原子炉安全専門審査会第27部会  
Cグループ第9回会合議事次第

原子炉安全専門審査会第27部会（北海道電力株式会社泊発電所（1，2号原子炉の設置））  
Cグループ議事概要（案）

泊発電所（1，2号炉）

関する指摘事項について

第 2.1 図 すべり安全率図

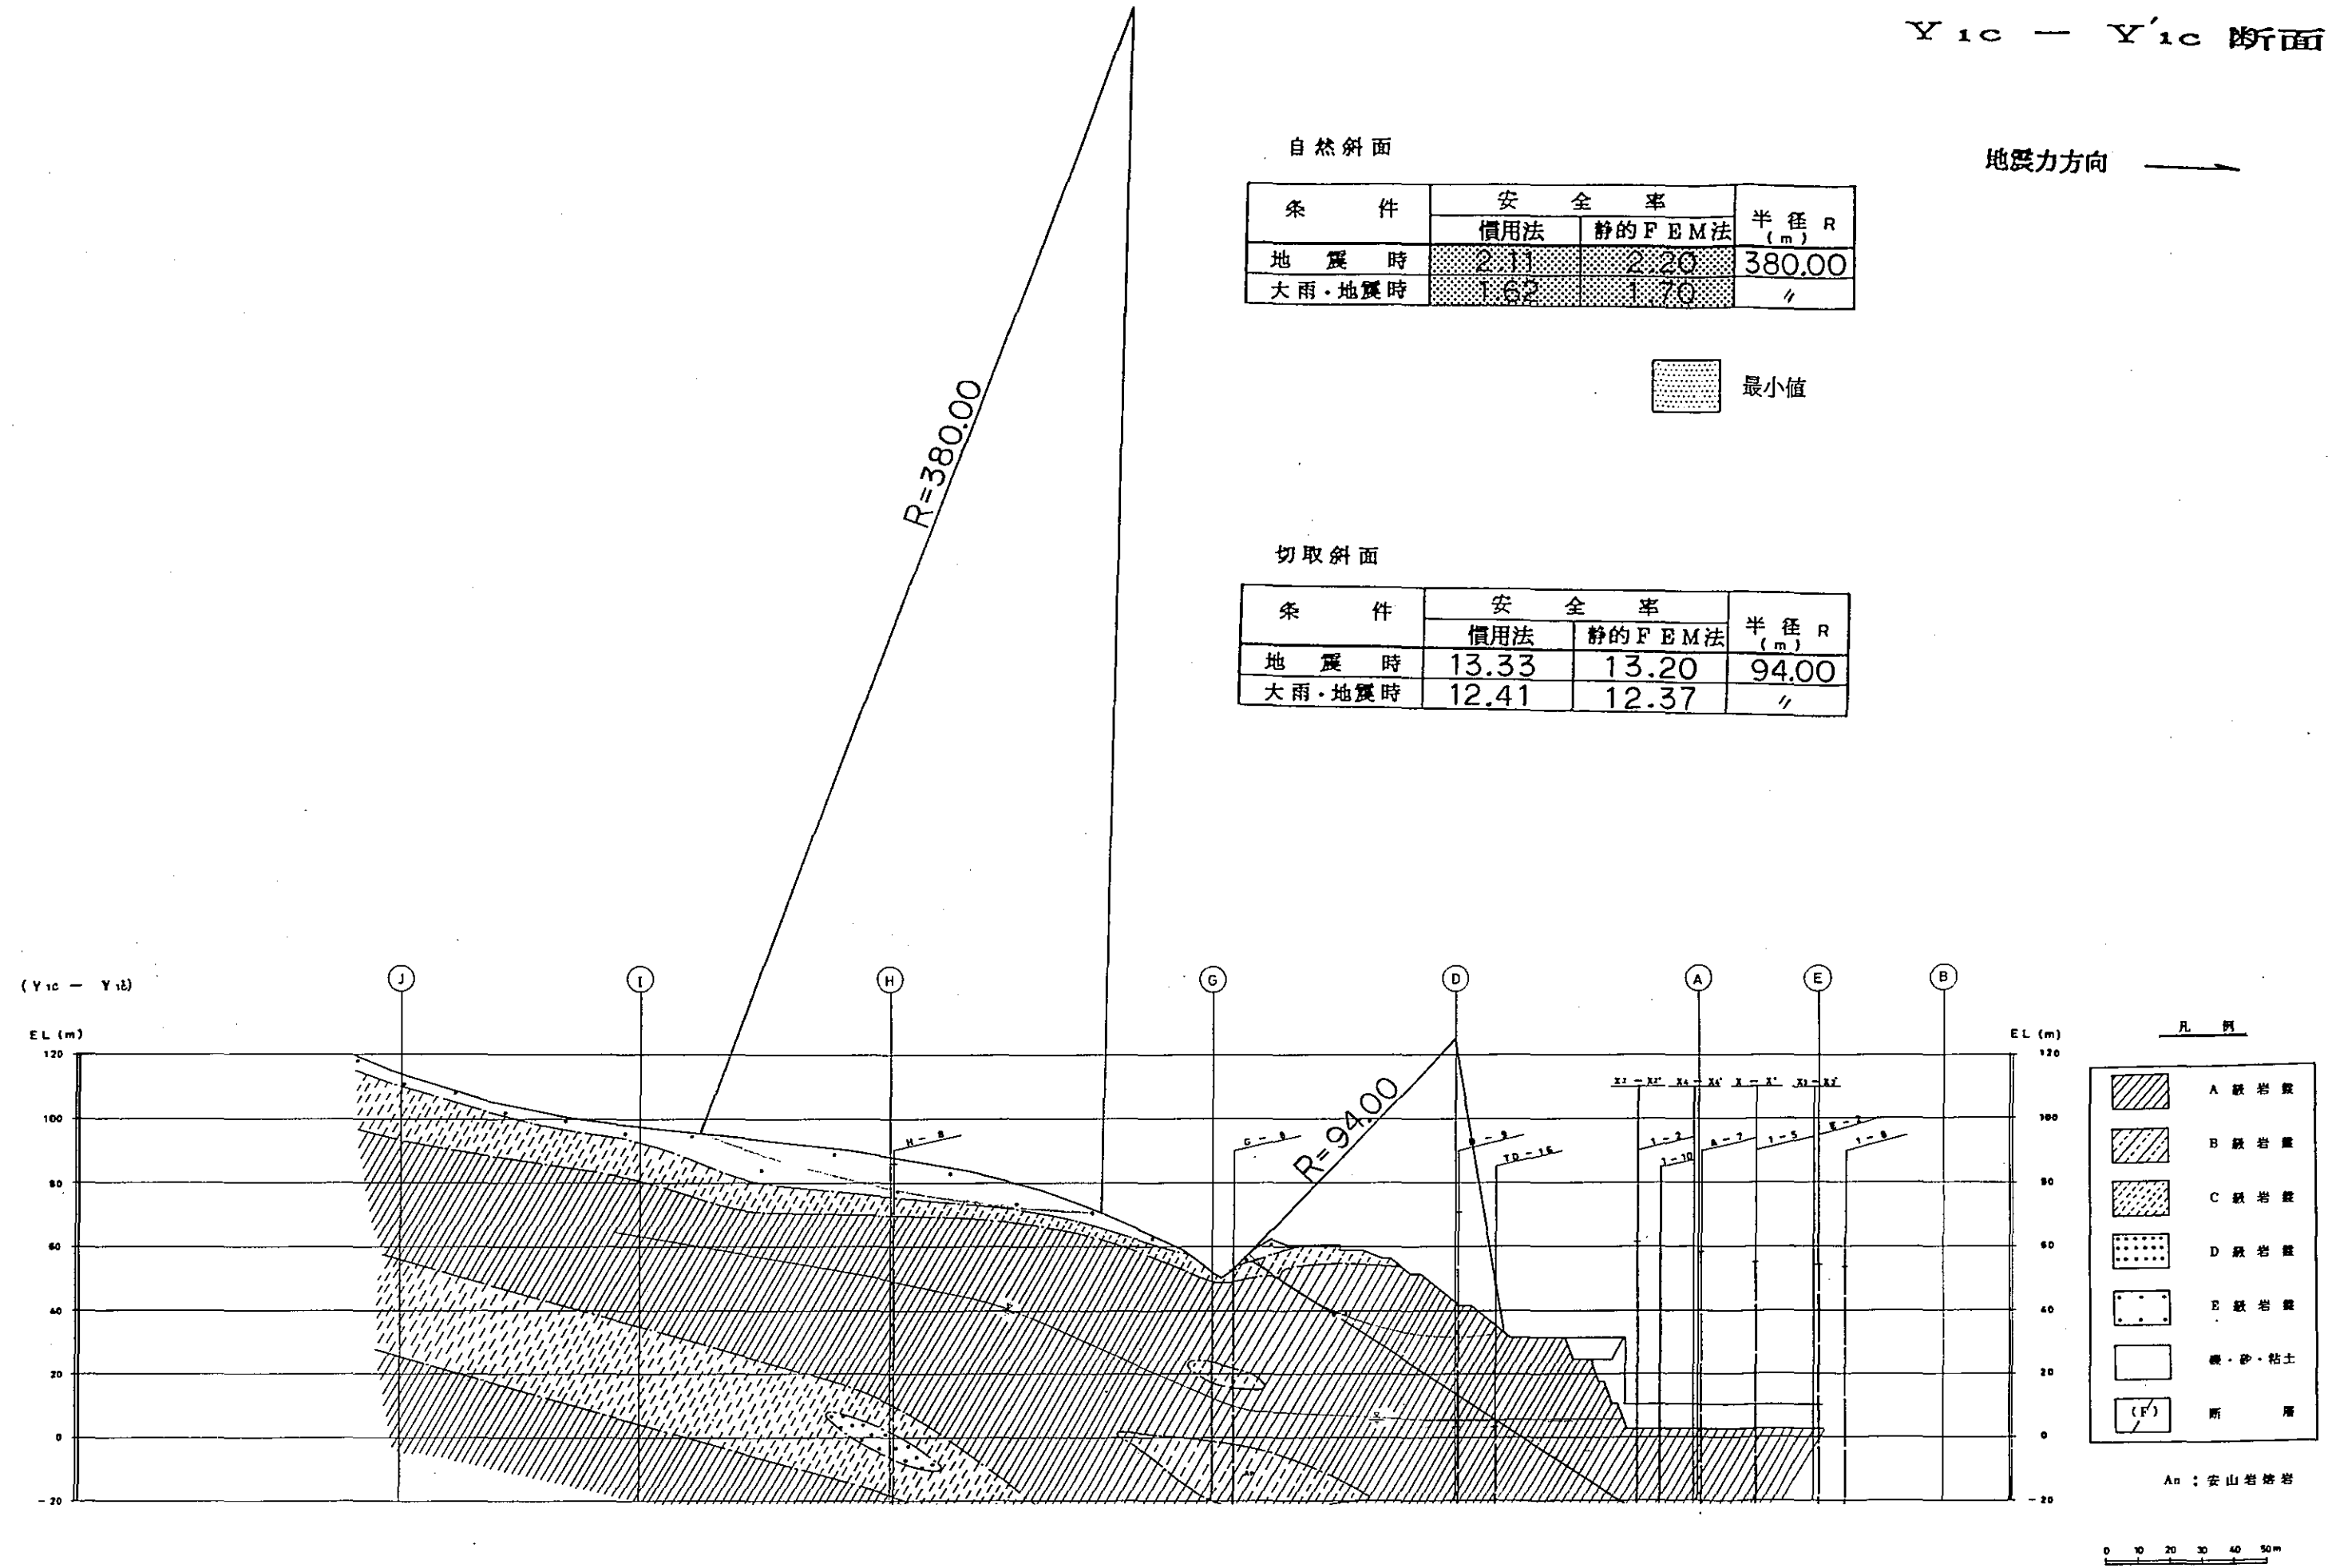
原子炉建屋背後斜面の安定性に

関する指摘事項について

これらによると、最小すべり安全率は、 $Y_{1c}-Y_{1c}'$  断面では、慣用法で 2.11、静的 FEM 解析で 2.20、 $Y_{2c}-Y_{2c}'$  断面では、慣用法で 1.66、静的 FEM 解析で 2.50 となっている。また、局所安全係数は、いずれも 1.0 を上回っている。

これらによると、地形上、原子炉建屋に直接影響を与える可能性の少ない背後斜面の土砂部、風化岩においても、最小すべり安全率は、 $Y_{1c}-Y_{1c}'$  断面では、慣用法で 1.62、静的 FEM で 1.70、 $Y_{2c}-Y_{2c}'$  断面では、慣用法で 1.25、静的 FEM で 2.00 となっている。また、局所安全係数は、いずれも 1.0 を上回っている。

第 2.3 图 地震時局所安全係數图

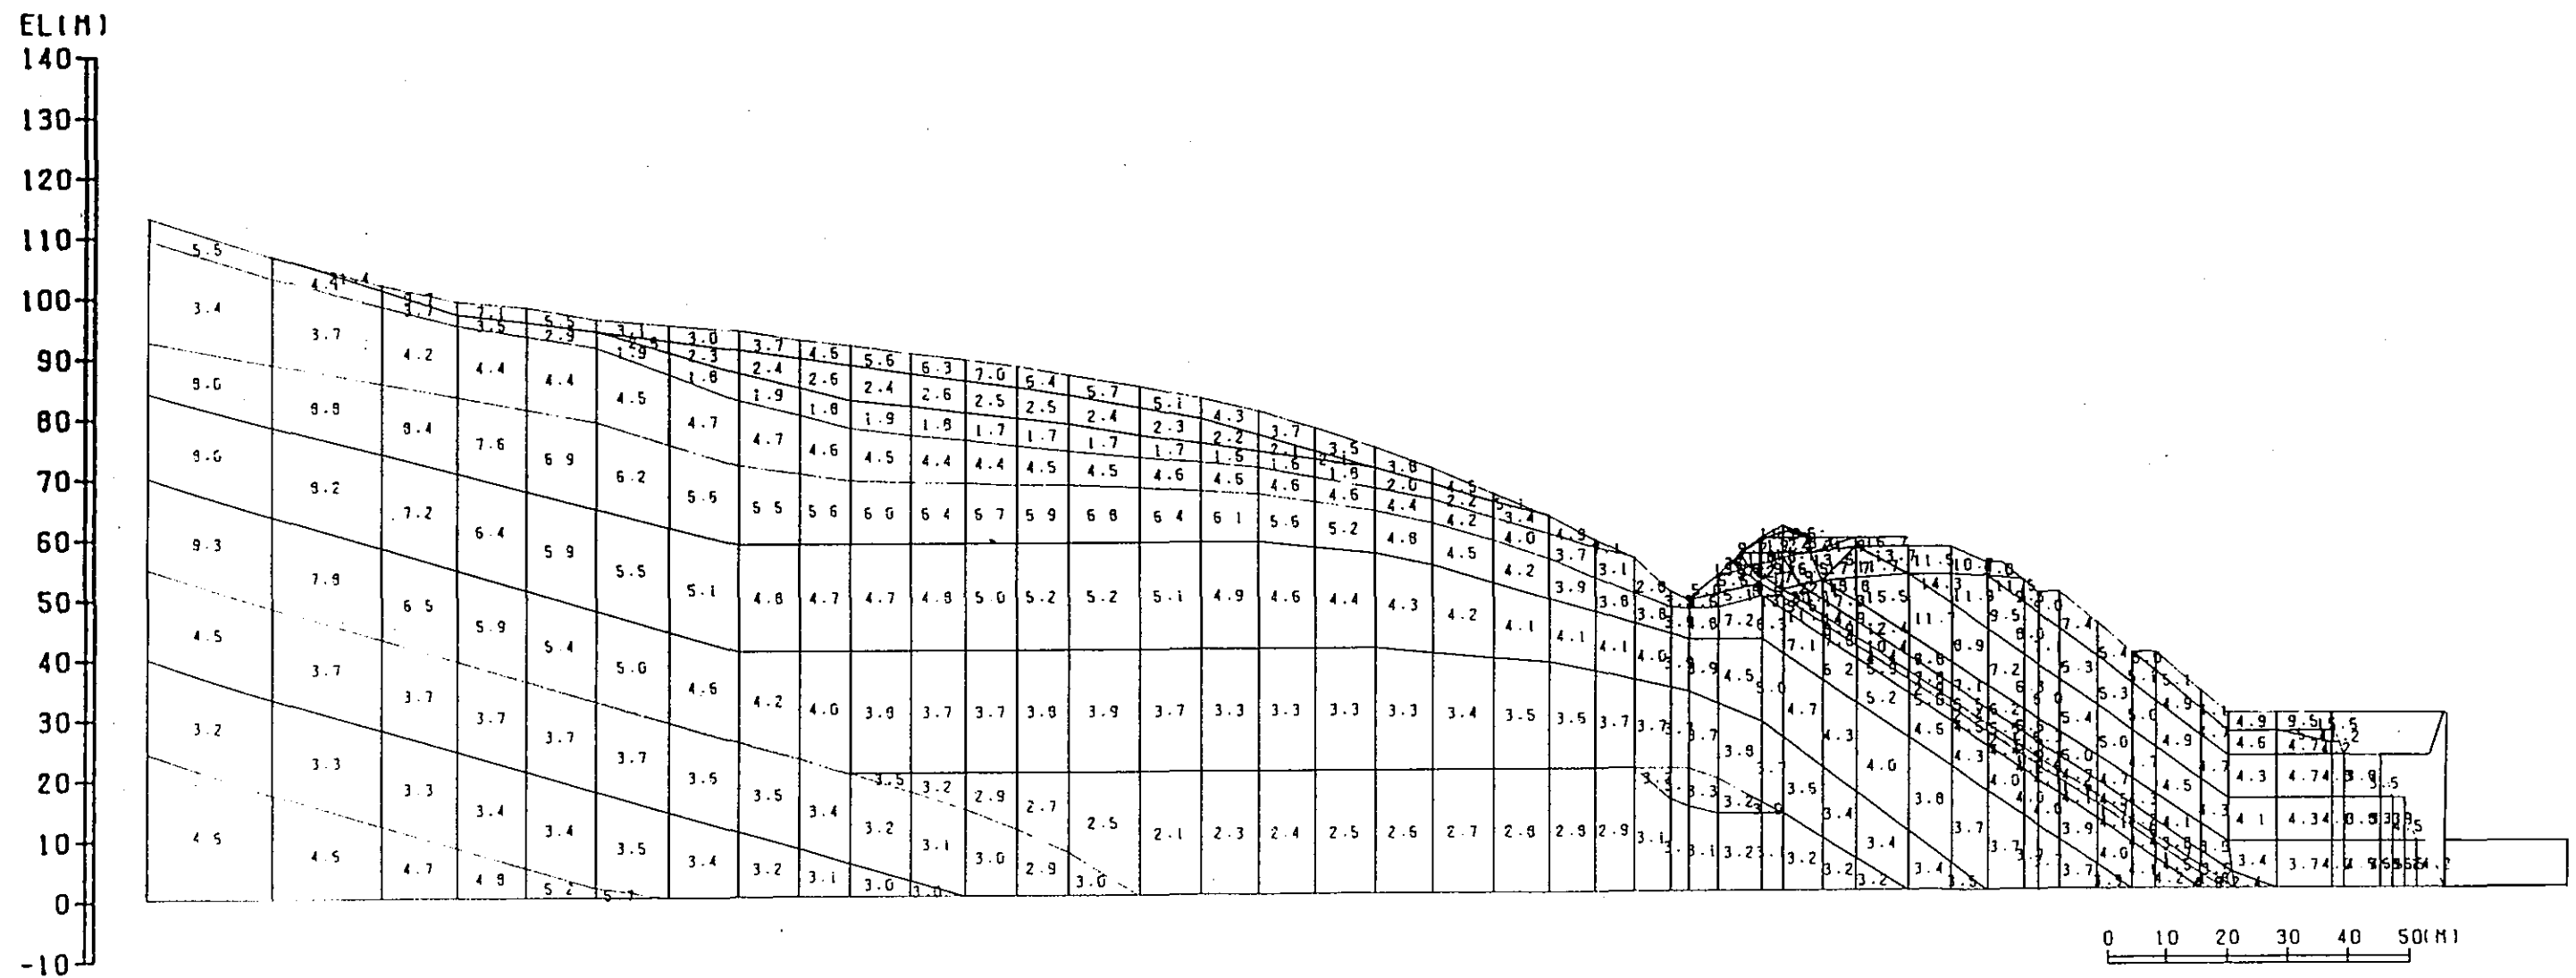
2. 1) 1号炉、背後斜面、局所安全係数、提示

また、静的二次元 FEM 解析による局所安全係数を第 2.3 図～第 2.4 図に示す。

バックフィル コンクリート 排水概念図

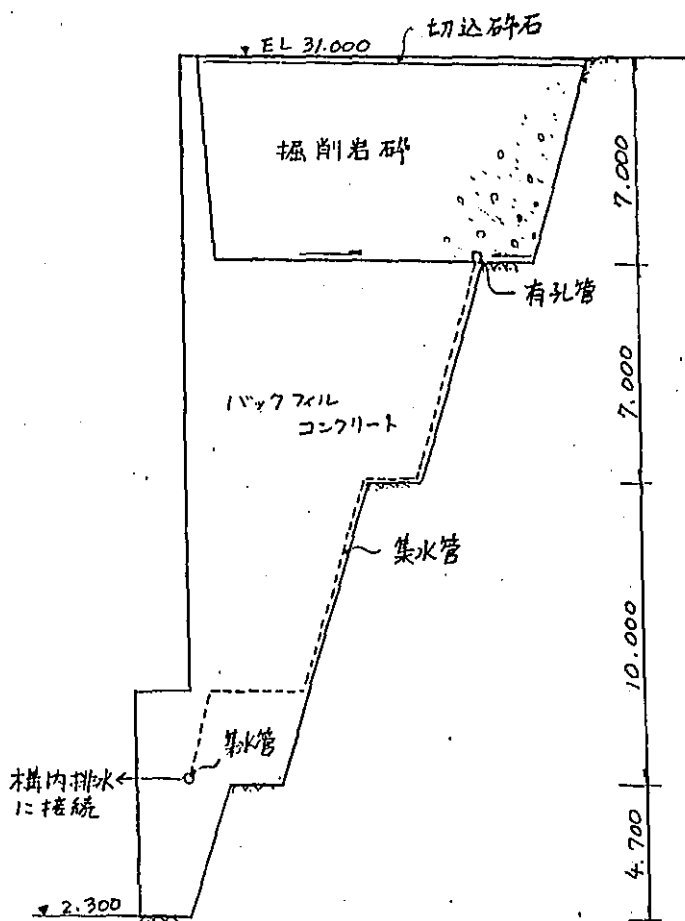
2. 2) 対策Iについて、凍結・融解、対策

バックフィルコンクリートで凍害のおそれのある頂部の擁壁部の深さ7mの凹部については以下のような対策を講ずることとする。

(1) 凹部に凍結、凍上の発生しにくい粗粒の掘削岩砕を埋戻し、表面部は切込砕石により処理する。

(2) 凹部に侵入した水は、排水工を設けて排除する。
